NOTA VAN VOOROVERLEG EN INSPRAAK

Bestemmingsplan: Asten Loverbosch fase 3 2022
Status: Voorontwerp
Ter inzage: 1 april 2022 t/m 13 mei 2022
Betreft: Beantwoording vooroverleg- en inspraakreacties

Projectnummer: P216966.006
Datum bewerking: 30 oktober
Versie: 02

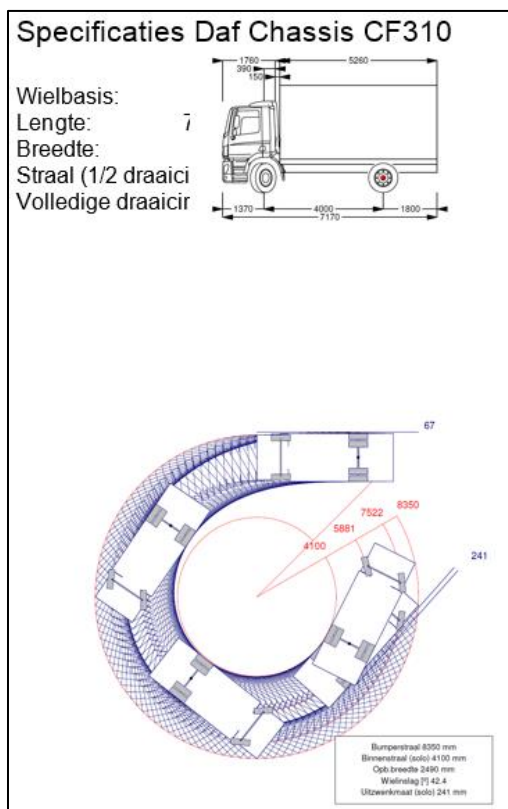
De beoogde ontwikkeling omvat grondgebonden woningen en appartementen valt binnen bluswaterscenario 10. Dit betekent concreet: 60 m3/uur bluswater aanwezig binnen 15 minuten na aankomst van het eerste blusvoertuig.

Dit kan gerealiseerd worden door bijvoorbeeld ondergrondse brandkranen op maximaal 200 meter van iedere woning. Er liggen nu geen brandkranen in het te ontwikkelen gebied, deze dienen dus aangelegd te worden.

Bij de verdere uitwerking van het plan en vervolgens de realisatie van het plan zal een bluswatervoorziening worden gerealiseerd die voldoet aan bovengenoemde eisen.
